## ACTA No. 01

1. Presentación de los asistentes.
2. Socialización de observaciones del componente hidráulico del proyecto de inversión “Construcción del sistema de alcantarillado del corregimiento de Don Alonso, municipio de Corozal, departamento de Sucre”.
3. Compromisos.

11-14. COR-ALON-PL-RED DIV-01 (plano CAD)

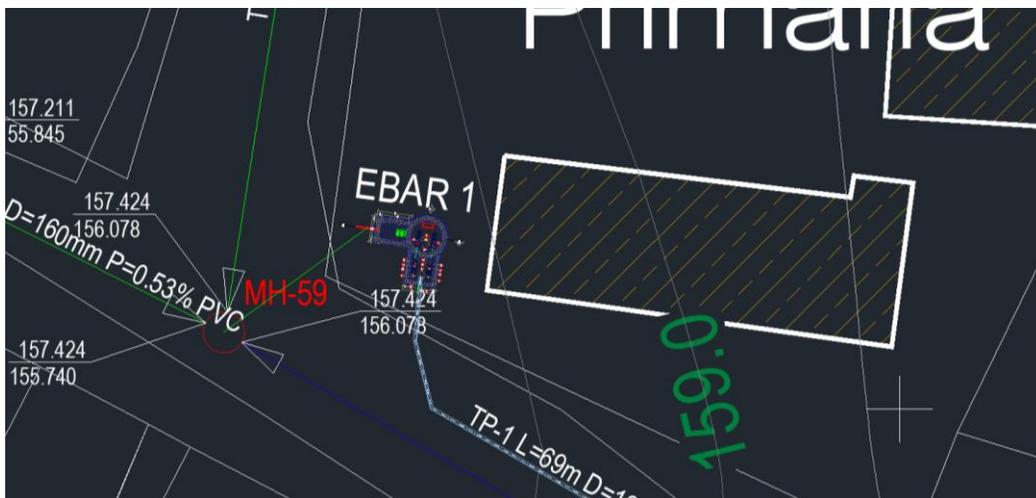
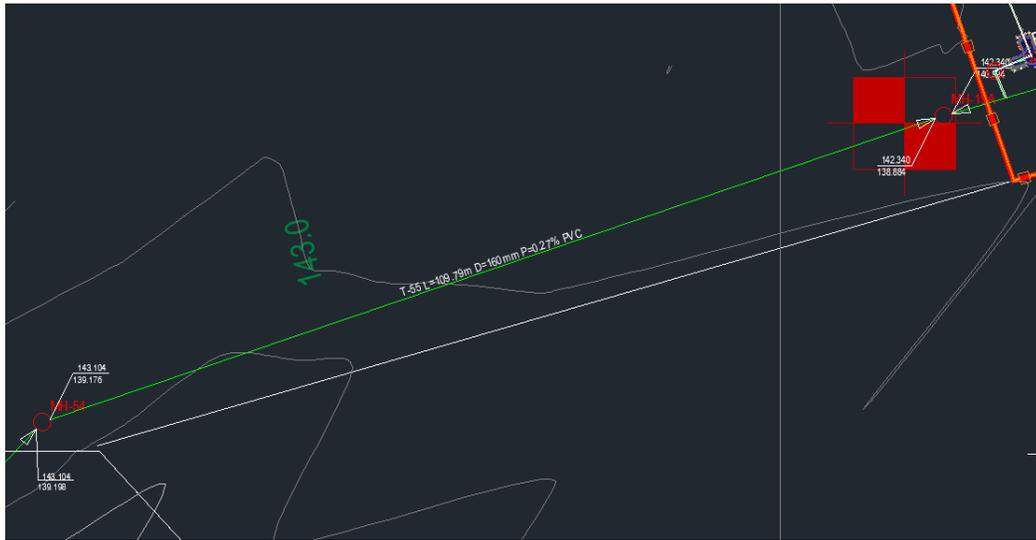
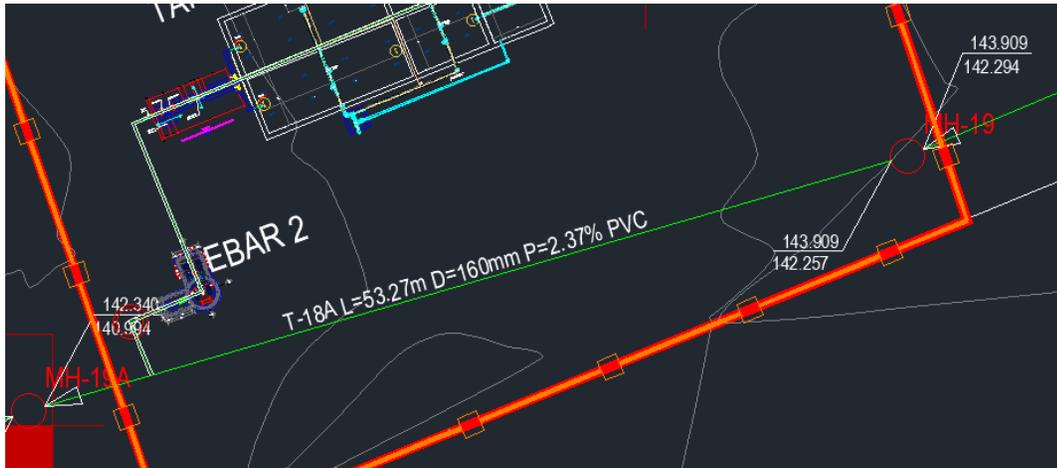
En este archivo de Excel no se evidencia concordancia con el plano de redes colectoras, en cuanto a cotas, caudales y direcciones de flujo. **Se solicita revisar y realizar los ajustes que correspondan.**

Para el caudal de infiltración, se adopta un valor de 0,2 l/s.Ha. **Se recomienda adoptar el valor establecido por la resolución 0799 de 2021 (0,1 l/ s.Ha).**

**No se presenta el diseño de las conexiones a la EBAR N°1 y EBAR N°2, no se evidencia en memoria de cálculo de Excel y tampoco en planos. Verificar cotas de terreno, cotas de llegada y cotas de estructuras.**
